TABLICA ELEKTRYCZNA TE2

RUSZCZAK s.c. FIRMA USŁUGOWO-PROJEKTOWA 02-695 Warszawa ul. Orzydka 8 m.81	
Biuro:	04-026 Warszawa, ul. Al. Stanów Zjednoczonych 51/112	tel./fax (22)-870-53-32, tel. kom. 602288690, e-mail: ruszczaksc@wp.pl	
Obiekt:	PRZEBUDOWA POMIESZCZEN PIWNICZNYCH I MAGAZYNOWYCH NA POZIOMIE -1, MINISTERSWTO ROLNICTWA I ROZWOJU WSI, UL. WSPÓLNA 30 00-9360 WARSZAWA		
Nazwa rysunku:	SCHEMAT TABLICZY TE1		
Projektował:	inż. Tadeusz Ruszczak upr. bud. St. 491/84		
Opracował:	inż. Daniel Tom		
Sprawdził:			
Data:	Stadium:	Skala:	Nr rysunku:
03.2018	P.W.	1:100	E-26/19-04
SAMOCZYNNE WYŁĄCZENIE UKŁAD SIECI TN–S 0,4kV

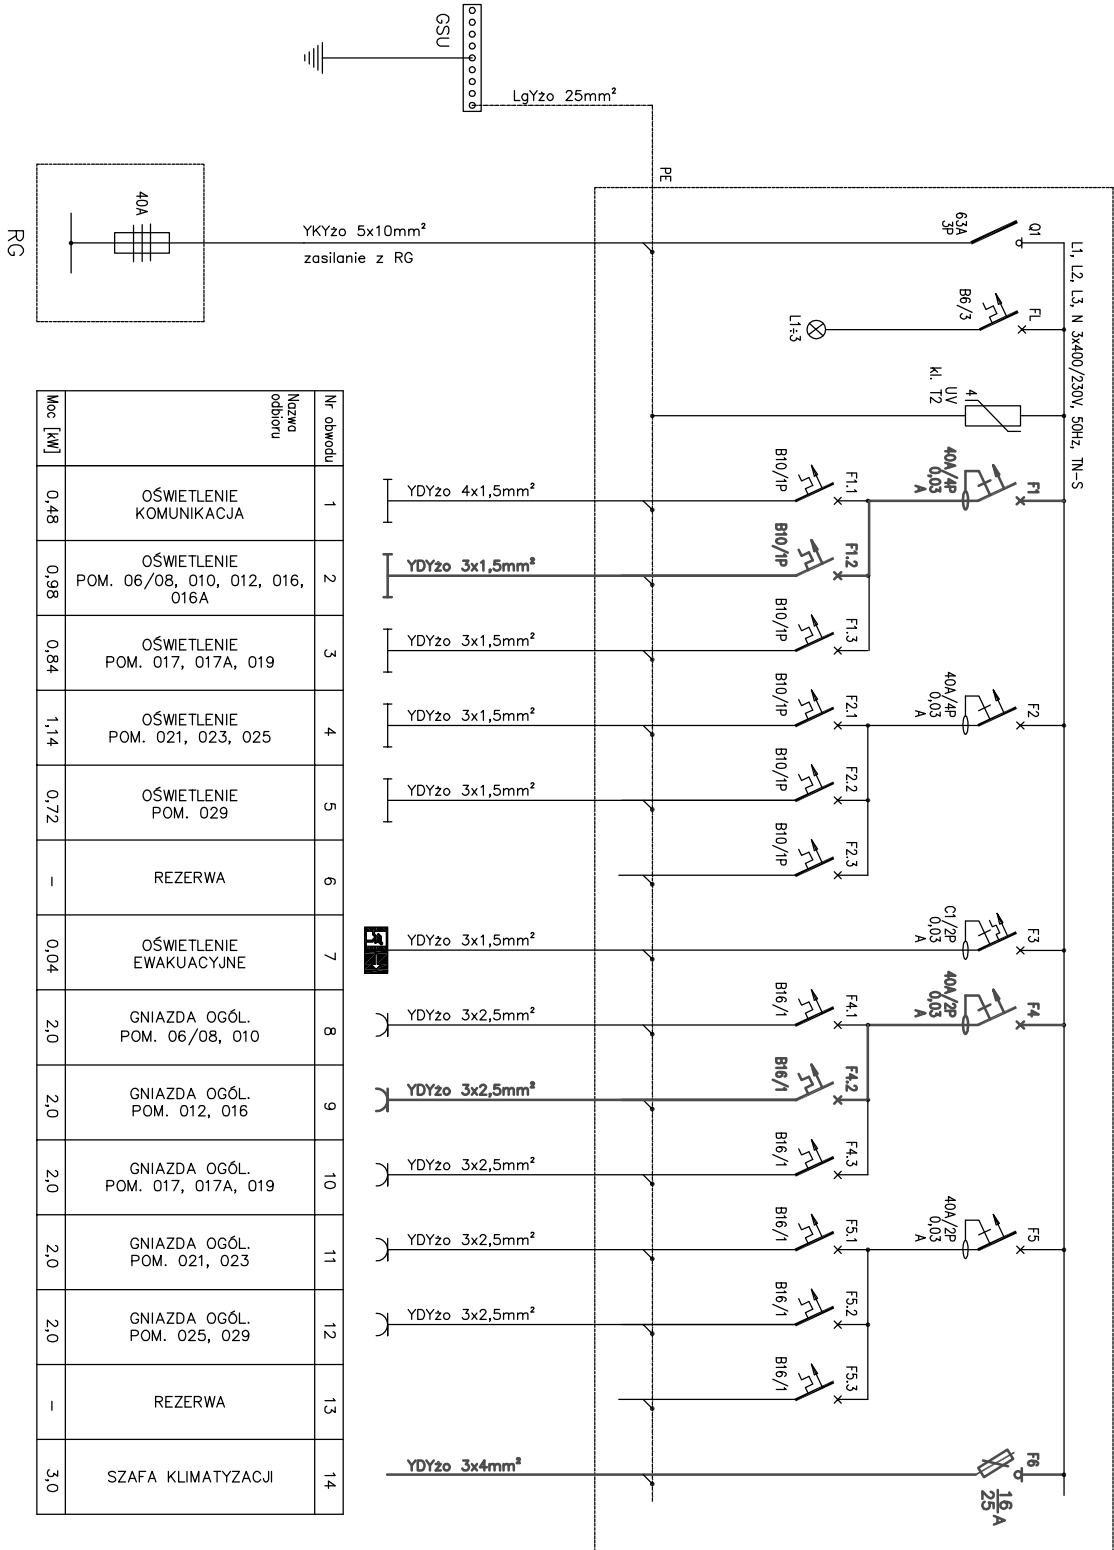
- DODANO LUB ZMODYFIKOWANO OBWODY ZAZNACZONE NA CZERWONO (GRUBSZA LINIA) RESZTA WEDŁUG PROJEKTU Z PAŹDZIERNIKA 2016
 - TABLICE ELEKTRYCZNA ZABUDOWAĆ W METALOWEJ SZAFCE NAŚCIENNEJ O POJEMNOŚCI MINIMUM 72 MODUŁÓW, np. 3x24.
